**Vorhabenbezogener Bebauungsplan „Golfanlage Batzenhof“,
Karlsruhe-Hohenwettersbach**

Zusammenfassung der im Rahmen der Offenlage geäußerten Anregungen Träger öffentlicher Belange

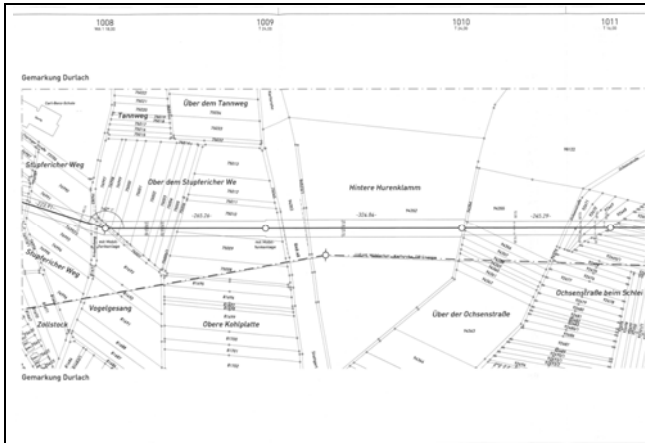
<p>Netze GmbH 25.02.2015</p>	
<p>Nach dem uns übersandten Übersichtsplan führt in dem betroffenen Bereich unsere 110-kV-Leitung mit einem Schutzstreifen von je 15 m - 17 m links und rechts der Leitungssachse. Der Lageplan der genannten Leitungsanlage ist als Anlage beigefügt. Die Flurstücke im Bereich der 110-kV-Leitung sind dinglich gesichert. Nach dem Dienstbarkeitswortlaut dürfen Baulichkeiten im Leitungs-</p>	<p>Der Leitungsschutzstreifen ist in den VbB Plan- teil eingetragen sowie im VbB Textteil ergänzt worden.</p>

schutzstreifen nicht erstellt und Leitungsgefährdende Verrichtungen nicht vorgenommen werden. Gegen eine Unterbauung von Freileitungen sprechen nicht nur städtebauliche Gesichtspunkte, es bestehen auch sicherheitstechnische Bedenken und ferner entstehen uns nicht unerhebliche betriebliche Nachteile.

Wir bitten Sie daher, den Leitungsschutzstreifen von einer Bebauung freizuhalten und im Textteil zum Bebauungsplan aufzunehmen, dass innerhalb der mit Leitungsrecht bezeichneten Fläche [110 - kV] eine Bebauung nicht und eine sonstige Nutzung nur in beschränkter Weise im Einvernehmen mit der Netze BW zulässig ist.

Bei Anpflanzungen im Bereich unserer Leitungsanlage bitten wir zu beachten, dass Bäume und Sträucher stets einen Mindestabstand von 5 m von den Leiterseilen der Hochspannungsleitung haben müssen. Um später wiederkehrende Ausästungen bzw. die Beseitigung einzelner Bäume zu vermeiden, bitten wir, dies bereits bei der Pflanzenauswahl zu berücksichtigen.
